製品
News

仕様変更

N-2023-06

換気扇付フィルターカセット
ファン取付ねじ点数の変更

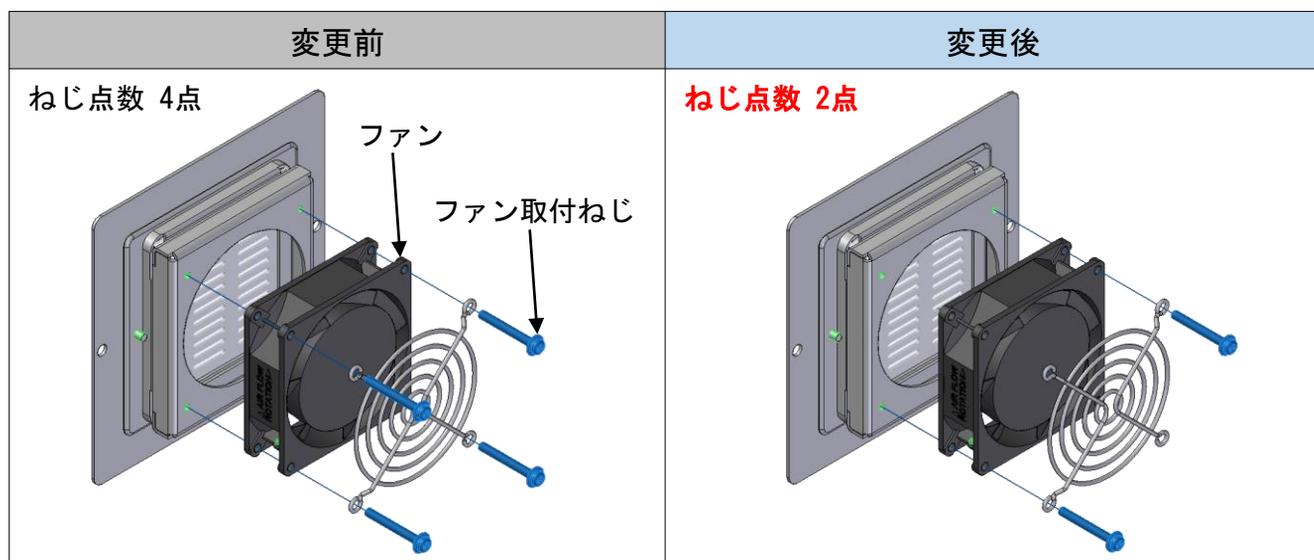
換気扇付フィルターカセットについて、ファンを取り付けているファン取付ねじの点数を4点から2点へ変更します。

■ファン交換時、ファンを2点で取り付ける場合はファン取付ねじの取り付け位置はファンの対角線上になるように取り付けてください。
